HT120・HT130・HT140・HT160・HT170・HT180・HT200

室本鉄工株式会社

ヒートニッパー部品変更について Parts change of the Heat Nipper

2012/05

④ コネクター Connector

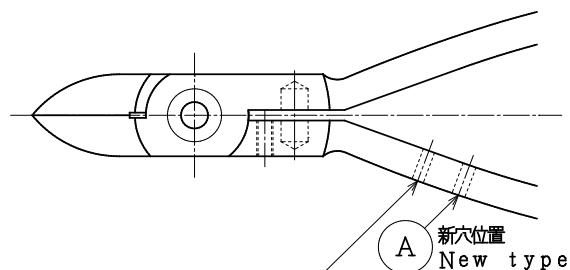
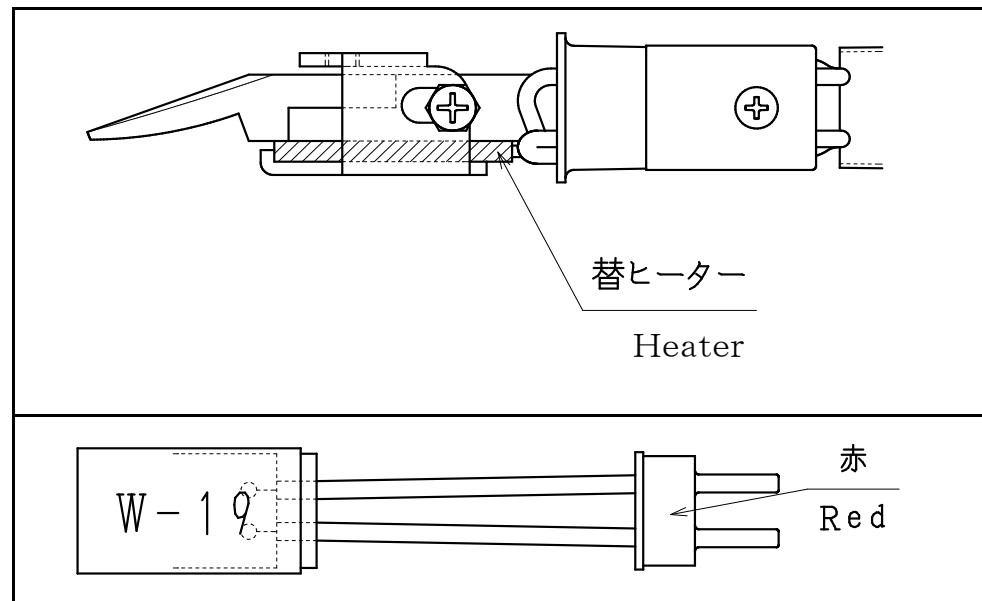
※1 穴位置及び穴径 The position of the hole has been changed.

穴位置変更 (HT180を除く)

B 旧穴位置
Old type

穴径変更 旧φ2.2→新φ2.5 (ヒートニッパー全種)

The size of the hole has been changed.

Ø2.2(old)→Ø2.5(new) (All kinds of Heat Nipper)

穴位置変更 (HT180を除く)

The position of the hole has been changed. (Excepting HT180)

④コネクターに付属のビスはM2.5です。(旧タイプはM2)

The size of the screw, which is attached to the connector, is M2.5.
(The old type is M2)

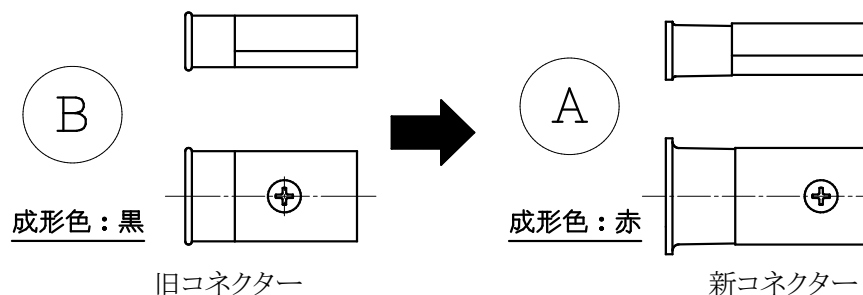
替ヒーター (W19)を注文の際はW19 (赤)とご指定ください。
(旧タイプは黒色です) W29も同様です。

Please appoint the red (new) one when ordering the heater (W19 or W29).
(The old type is black)

④コネクター注文の際は④コネクター (青)とご指定ください。
(旧タイプのコネクターは黒色です)

Please appoint the red (new) one when ordering the connector (No.4)
(The old type is black)
